WYTYCZNE DZIAŁU ROZWOJU PRZESTRZENI PUBLICZNEJ

Dla remontu **ul. Zakopiańskiej** ujętej w Miejskim Programie Modernizacji Chodników

WYTYCZNE DZIAŁU INŻYNIERII RUCHU

ul. Zakopiańska – remont istn. chodników z przystosowaniem do parkowania
wraz z remontem nawierzchni bitumicznej jezdni

SŁUPEK – WZÓR

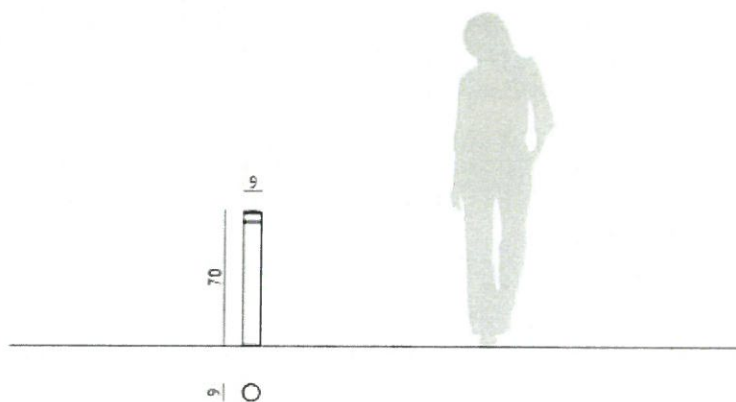
- Nawierzchnię pasa postojowego wydzielonego z chodnika należy wykonać z kostki betonowej grafitowej, niefazowanej.
- Na chodnikach należy stosować wzór słupków wygradzających jak w załączniku.

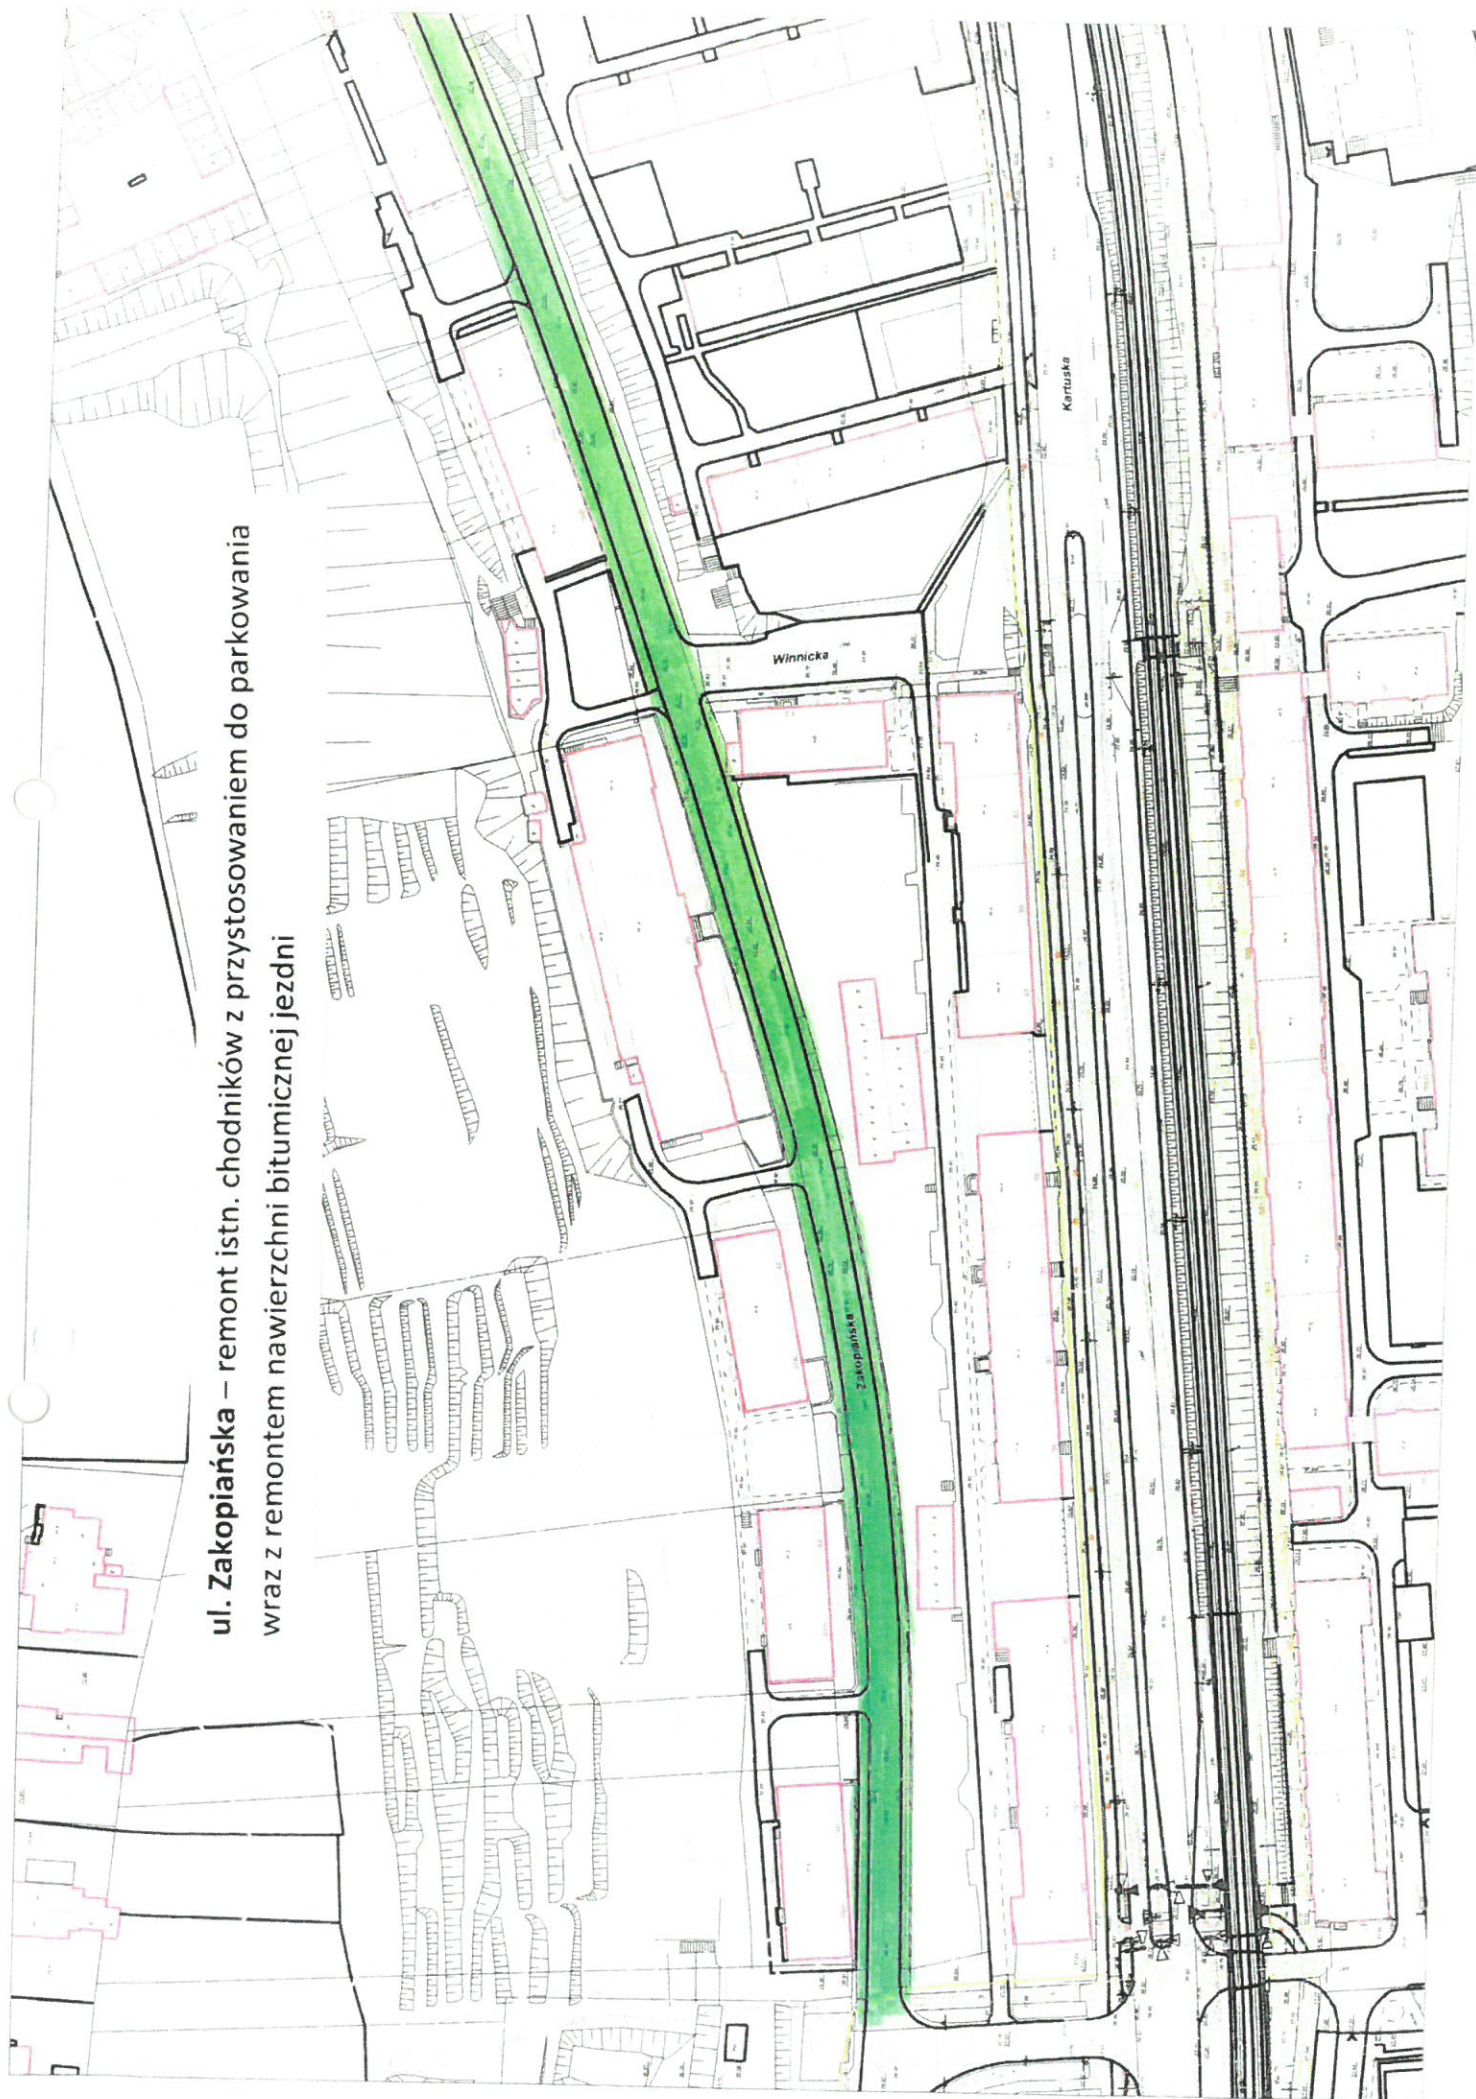
W miejscach, w których parkowanie nie jest możliwe z uwagi na szerokość chodnika przewidzieć zabezpieczenie w postaci słupków blokujących.

Odtworzyć wszystkie elementy uspokojenia ruchu drogowego oraz zabezpieczyć wszystkie rejony przejść dla pieszych przed możliwością parkowania w skrajni.
